Samrådsredogörelse Detaljplan för Sandhagen 2 m.fl. i stadsdelen Slakthusområdet, Dp 2019-05073

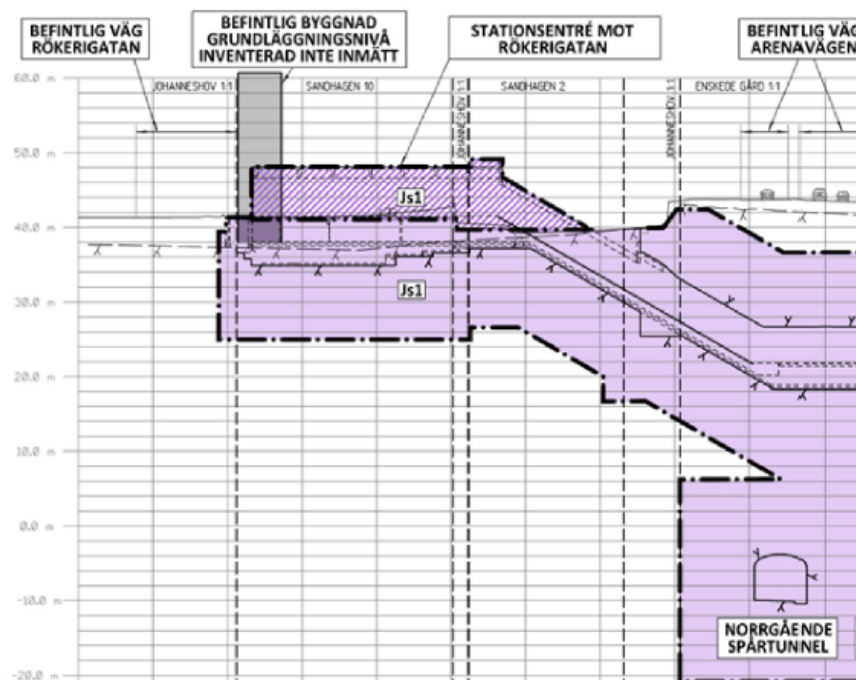
Vidare påtalar Regionen att plankartan saknar egenskapsgräns för schaktdjupsbestämmelsen +40 strax under linjen C (illustrationsmarkering) för att skilja på den schaktdjupsbestämmelse på +11 som avser spårtunnelnivån.

Regionen anser att illustration A är missvisande då den inte redovisar att stationsentrén ligger inom planområdet.

Illustration B och C redovisar O1 (Hotell. Hiss och trapphus för kontor får finnas) inom tunnelbaneanläggningen, Regionen förutsätter att detta är ett misstag och att det kommer att korrigeras.

T2-användningens (T5 i tidigare plan) avgränsning är från +25 upp till gatunivå stämmer inte överens med markanspråk enligt järnvägsplan, se nedan. Den bör snarare ligga på ca +16 i högerkanten.

Angående Regionens önskemål om justeringar i plankarta och planbeskrivning så kommer dessa i huvudsak att ses över och justeras till granskningen. I de fall önskemålen ligger i konflikt med andra intressen eller synpunkter eller frågor finns, kommer en dialog att hållas med Regionen/FUT om hur dessa ska hanteras.

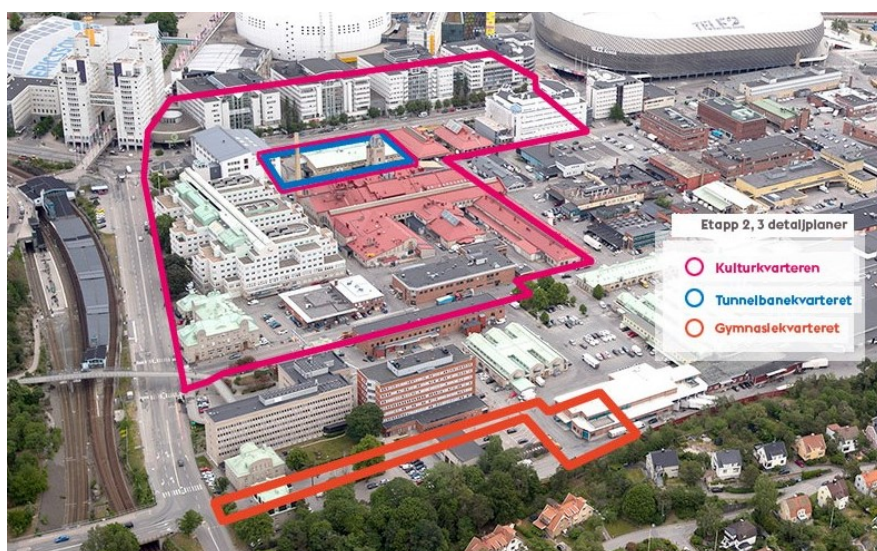
Regionen påtalar att man inte projekterat tunnelbaneanläggningen med entré i den aktuella byggnaden med hotellverksamhet i åtanke, och att fördyrande tekniska lösningar krävs för att uppnå de akustiska kraven för stadigvarande vistelse i anslutning till tunnelbaneentrén. Staden kommer att vidarestudera placeringen av byggnadens planerade användningar till granskningen, för att säkerställa att störningsljud från tunnelbaneanläggningen kan hanteras och möta de akustiska kraven. Byggnaden kommer att bearbetas för att möta kraven för den användning som planläggs till granskningen.
